改善箇所説明図

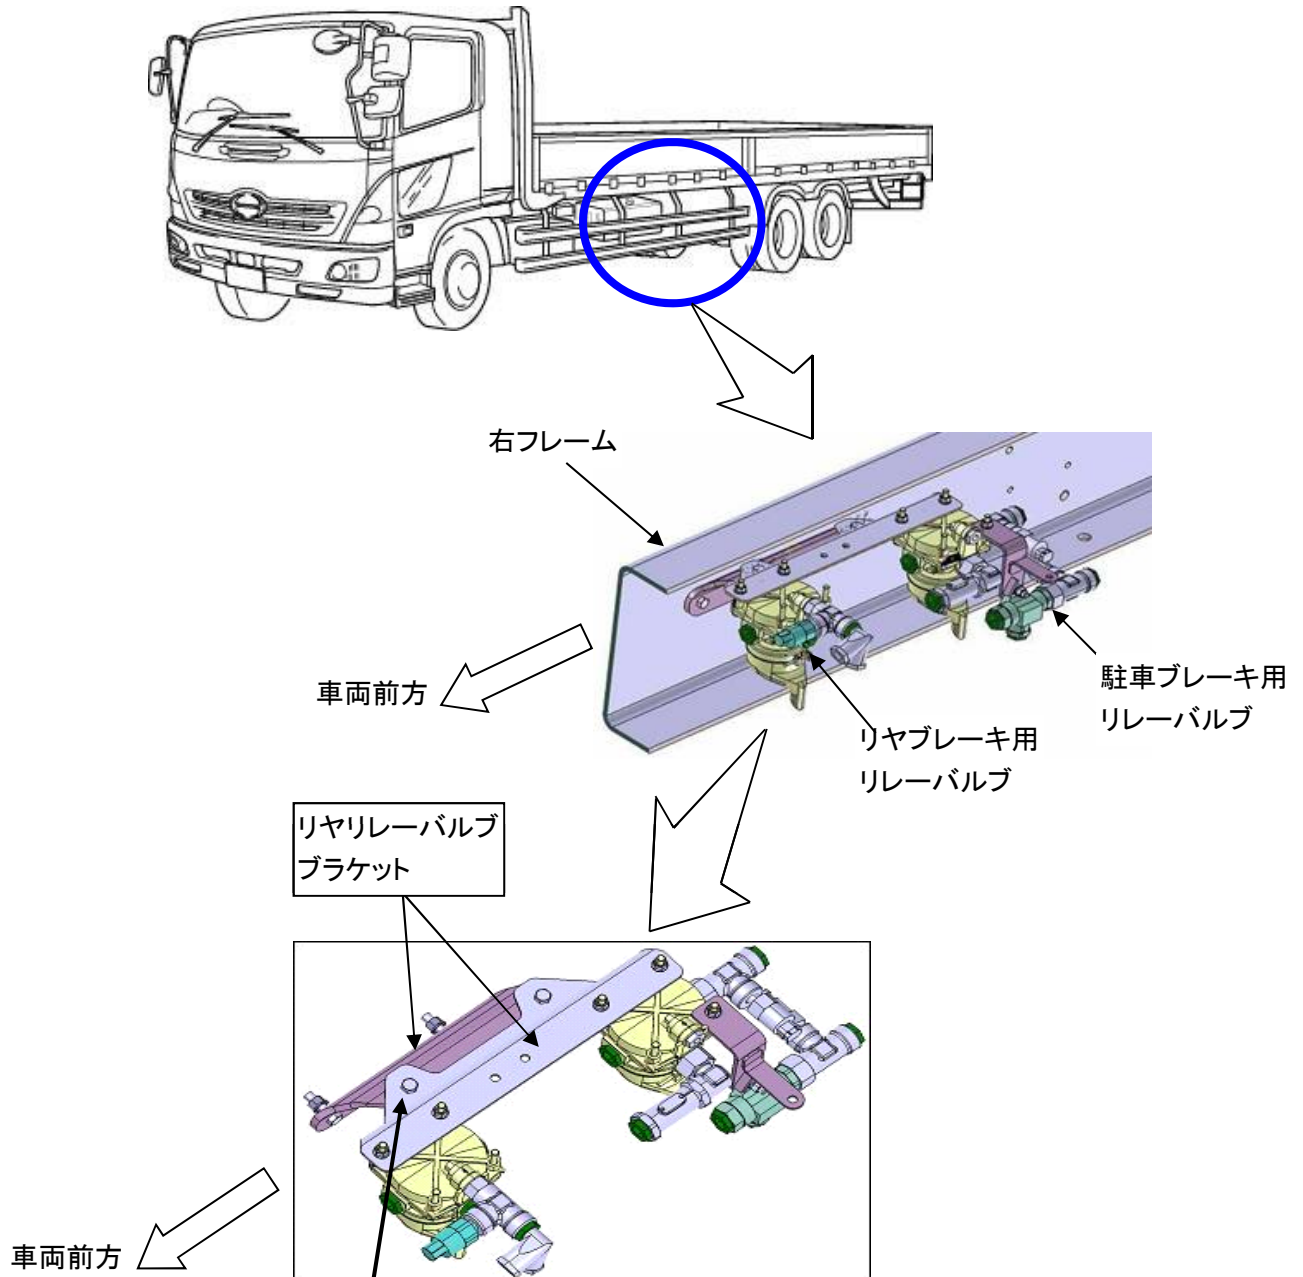
基準不適合発生箇所

中型トラックにおいて、リアブレーキ及び駐車ブレーキ用のリレーバルブを取り付けているブラケットの強度が不足しているため、振動により当該ブラケットに亀裂が入るものがある。そのため、そのままの状態を使用を続けると亀裂が進行し、ブラケットが破損することで、リレーバルブに接続しているエアチューブが外れ、エアが漏れ、最悪の場合、制動力が低下する、または操作をしていないにもかかわらず駐車ブレーキが作動し走行できなくなるおそれがある。

注： 内は交換部品を示す。

全車両、当該ブラケットを対策品に交換する。

識別： ネームプレートに黄色ペイントを塗布する。
